Gemeente Tynaarlo

Toegankelijkheid gemeentehuis

Inleiding:

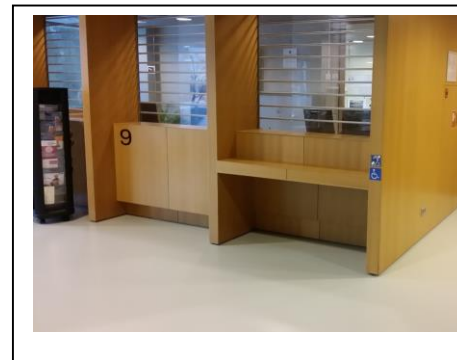
Sneeuw en regen, het VN panel houdt je niet tegen. De hellingbaan lijkt voldoende veilig en niet te stijl.

- Slechtziende en blinde mensen moeten naar de trapleuning geleid worden met een blinden pad. Begin en eind van het trappetje moeten gemarkeerd worden met een gekleurde en voelbare markering zodat men niet in het luchtledige stapt. Naar de publieksbalie is geen verwijzing/ markering.

De trappen:

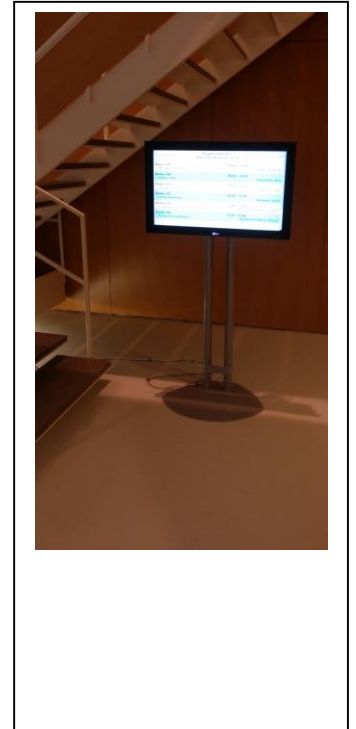
Als men op de begane grond naar de trapleuning loopt en men let even niet op of ziet wat slechter stuit men op het scherm met de indeling van de vergaderzalen. Het verdient aanbeveling dit scherm te verplaatsen door het bijvoorbeeld iets naar achteren tegen de muur te bevestigen. Als je als visueel beperkte de leuning rechts naar beneden (of links naar boven) volgt stuit je in de hoek ook op een obstakel.

Het is wellicht handiger dit lessenaartje weg te halen. (foto hierboven)

Begin en eind van de trap zijn niet "voelbaar", het verdient aanbeveling hier ribbels aan te brengen die het begin en eind markeren.

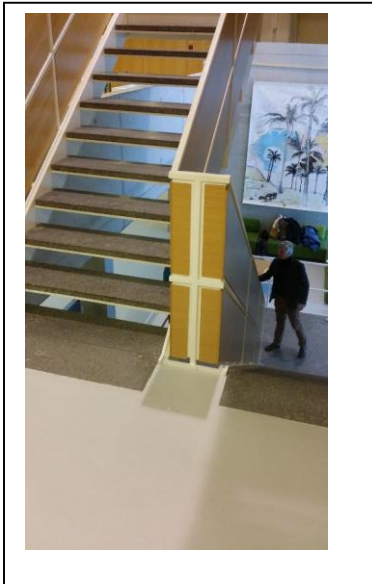
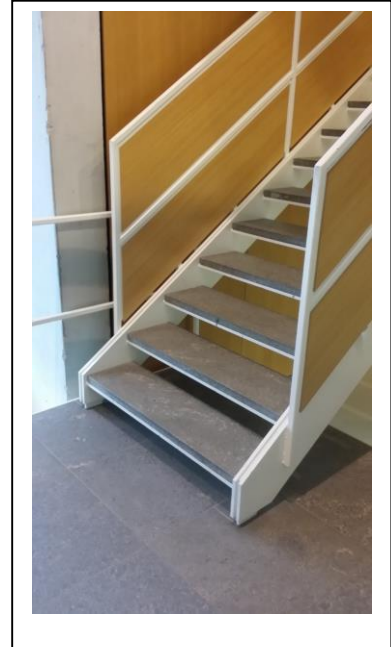
Ronduit alarmerend zijn de trapleuningen. Die eindigen voordat de trap eindigt. Dat wil zeggen dat als je visueel beperkt bent of even achteromkijkt de leuning eindigt en je nog 2 treden te gaan hebt. Het gevolg laat zich raden. Het risico is levensgroot aanwezig dat men voorovervalt. Wij vinden dit

eigenlijk de meest alarmerende constatering omdat hier sprake is van een risicovolle situatie met kans op ernstig letsel en willen erop aandringen deze leuning zo snel mogelijk te verlengen. Wij hebben diverse van uw medewerkers met de ogen dicht naar beneden laten lopen en hoewel men van tevoren van het risico op de hoogte was vond men het bijzonder eng.

De 1^e etage

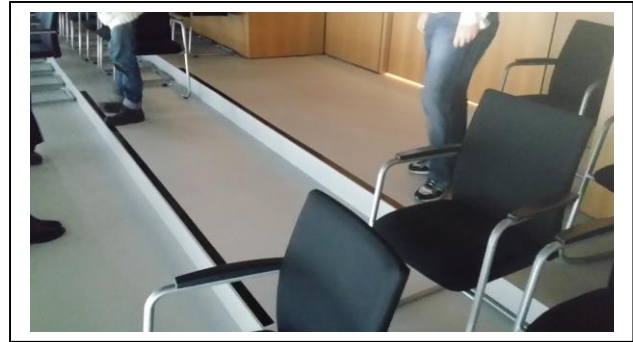
Een mooie ruimte, een brede hal met allerhande kunstwerken. Over kunst zijn de meningen natuurlijk verdeeld. De kunstwerken in de hal bevinden zich echter geen van allen op ooghoogte. Dat betekent dat iemand met bijvoorbeeld kokervisie kans maakt er tegenaan te lopen of er overheen te vallen. Daarnaast staan ze ook nog eens midden in de ruimte. Wij willen adviseren rond en onder de kunstwerken een ruime cirkel aan te brengen

met voelbare noppen zodat men erop geattendeerd wordt dat men een obstakel nadert.

Vergaderzalen:

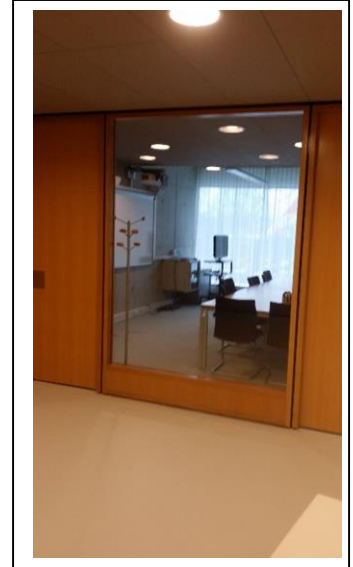
De vergaderzaal beneden is zo ingericht dat je in langwerpige formatie moet vergaderen. Dat is voor Dove en slechthorende mensen vaak minder geschikt. De mogelijkheid om elkaar te zien is voor hun prettiger. Een vierkant of ronde formatie is dan beter. De vergaderzalen boven hebben prachtige ramen. Risico is wel dat als men visueel beperkt is men niet ziet dat het ramen zijn en er tegenaan loopt. Via wat stickertjes of een strook plakplastic kan dit herkenbaarder worden gemaakt. De vergaderzaal beneden beschikt over een ringleiding maar deze is niet aangesloten.

Kantine:

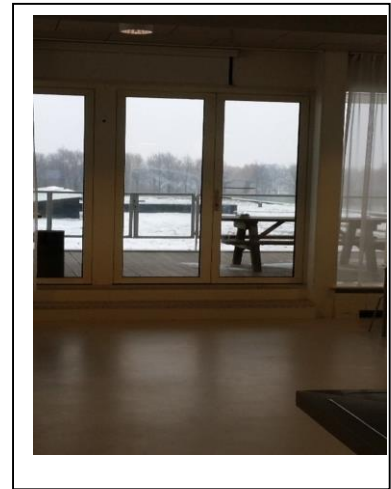
De kantine is goed bereikbaar. Deze beschikt over een terras voor degenen die een frisse neus willen halen (of een sigaretje willen roken). Dit terras is voor mensen in een rolstoel of mensen die slecht ter been zijn niet bereikbaar door de hoge opstap.
